## 监理通知单

工程名称：汨罗 2×20 兆瓦渔光互补扶贫项目

编号：ZHJL-ML-012

事由：关于施工质量、安全问题

图 1

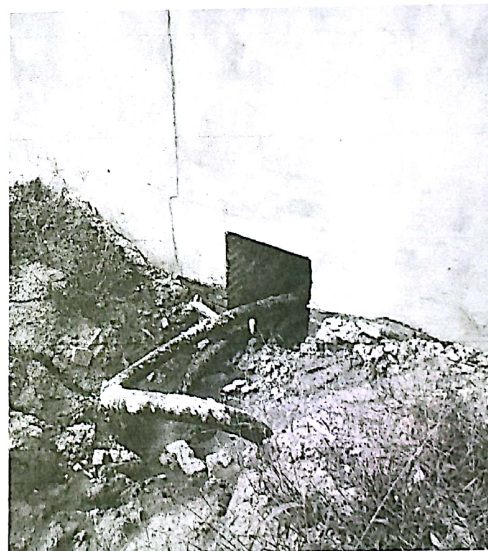
1、开关站配电楼室外接地装置测量断线卡处施工不规范，连接片接触部位不应涂刷防腐漆，会严重影响导电性能，见图 1；

针对以上问题，要求有关施工单位立即按规范要求整改，确保施工质量、材料使用等各方面的安全，整改完成后报监理项目部复查。
